Produktänderungsinformation (PCN)

PCN-Nr.	N05-11025&13021	Datum	13.05.2017
Artikel	(D)FMC 0,5... (siehe Artikelliste)

Bisheriger Fertigungsstand	Neuer Fertigungsstand
<p>FMC 0,5/...-ST-2,54...</p>  <p>DFMC 0,5/...-ST-2,54...</p> 	<p>FMC 0,5/...-ST-2,54...</p>  <p>DFMC 0,5/...-ST-2,54...</p>

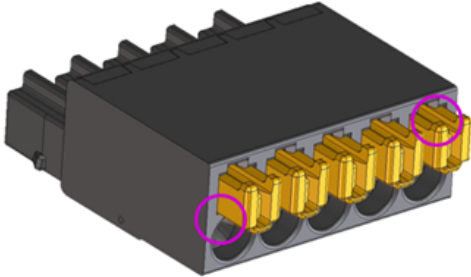
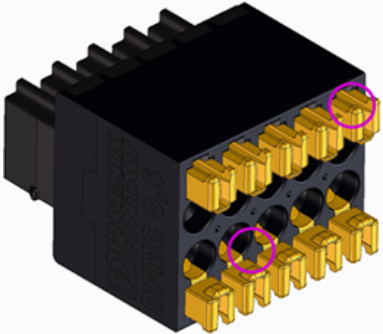
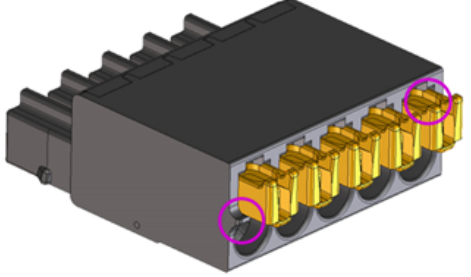
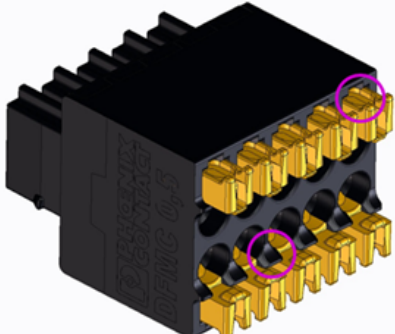
Im Rahmen unserer Produktions- und Produktoptimierungen wird die Geometrie der Steckergehäuse zwischen Kabeleinführtrichter und Federöffner optimiert. Der orangefarbene Federöffner wird ebenfalls leicht überarbeitet.

- Leichte optische Korrekturen

- Maßliche Änderung (siehe Zeichnung)
